**AVIS RELATIF À LA PROTECTION
CONTRE LES EVENTUELS EFFETS NOCIFS ET NUISANCES
PROVOQUÉS PAR LES RAYONNEMENTS NON IONISANTS
GÉNÉRÉS PAR DES ANTENNES ÉMETTRICES STATIONNAIRES**

Commune : STAVELOT - Exploitant : PROXIMUS

Référence exploitant : 80STC_00

Rapport n° 1991 / 2025

Figure 1 : Vue en plan des lieux de séjour et des points de contrôle

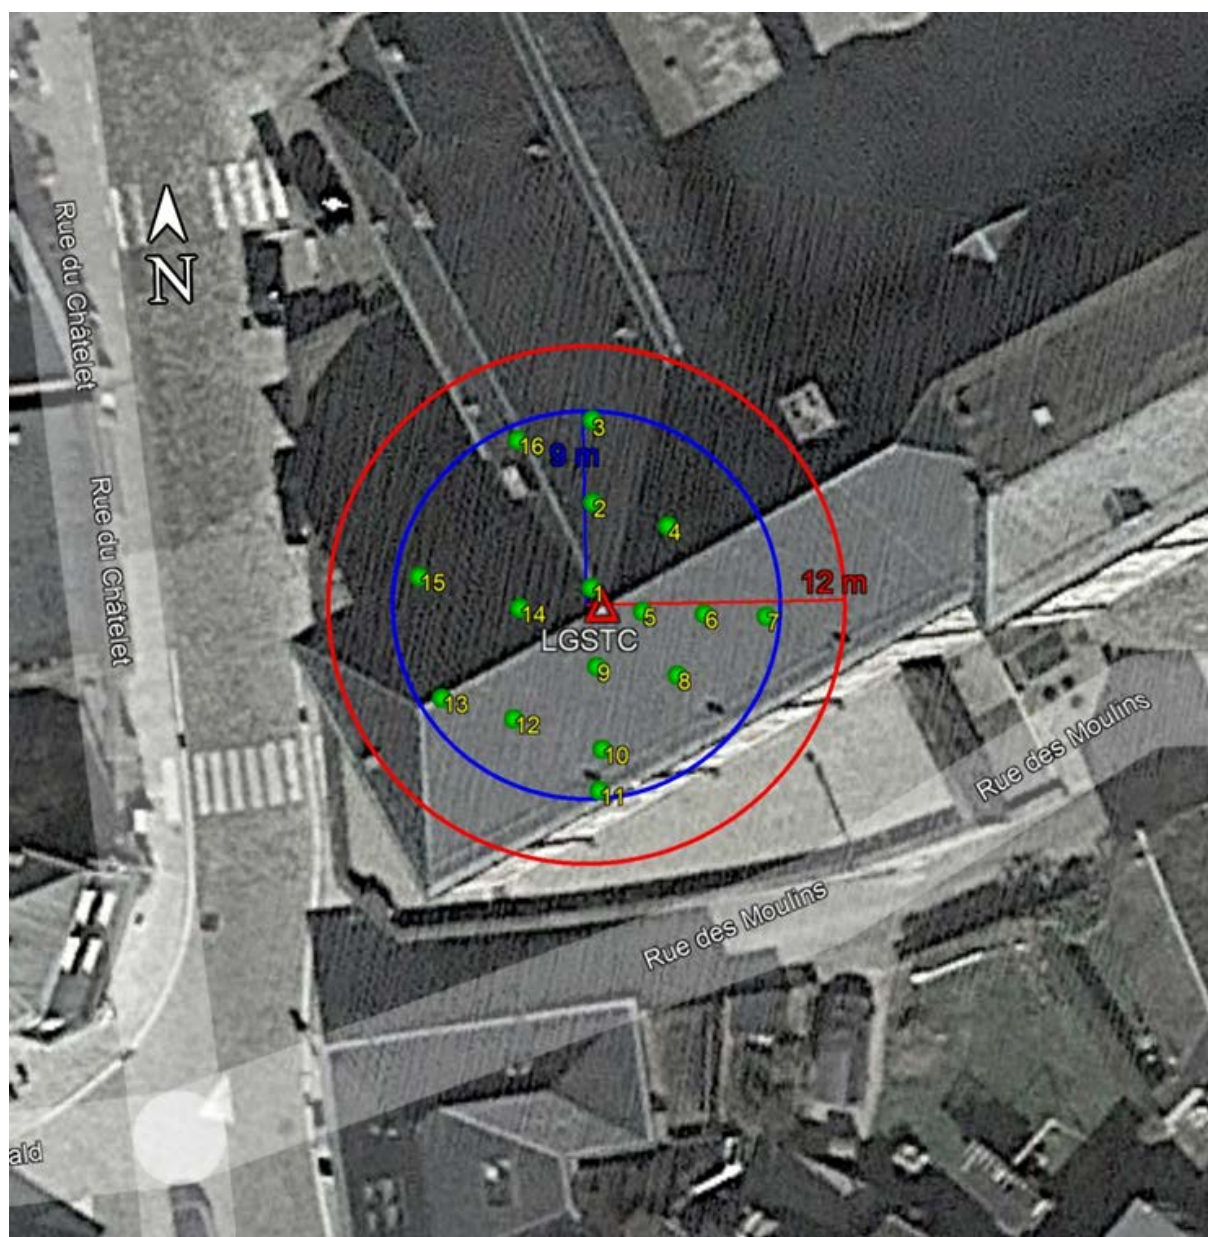
Les fréquences d'émission, la puissance rayonnée par chacune des antennes et leur gain permettent de déterminer le rayon de la zone à analyser. Tout dépassement de la limite par installation est exclu en dehors de cette zone. Le tableau 2 reprend les 35 LS² pour lesquels l'indice d'exposition est le plus élevé. Les différentes colonnes indiquent :

- le numéro du point de contrôle repris sur un des plans de la figure 1;
- le numéro du LS dans lequel se trouve le point de contrôle de la 1^{ère} colonne ;
- l'atténuation d'obstacle prise en compte pour le calcul de l'indice d'exposition dans le LS ;
- le résultat du calcul de l'indice d'exposition.

N° point de contrôle	LS	Atténuation (dB)	Indice d'exposition relatif à la limite par installation IE_i
9	LS1	3,0	0,906
14	LS1	3,0	0,832
5	LS1	3,0	0,702
4	LS1	3,0	0,667
2	LS1	3,0	0,666
6	LS1	3,0	0,660
8	LS1	3,0	0,650
12	LS1	3,0	0,370
10	LS1	3,0	0,369
1	LS1	3,0	0,324
7	LS1	3,0	0,287
13	LS1	3,0	0,242
3	LS1	3,0	0,242
16	LS1	3,0	0,240
11	LS1	3,0	0,239
15	LS1	3,0	0,238
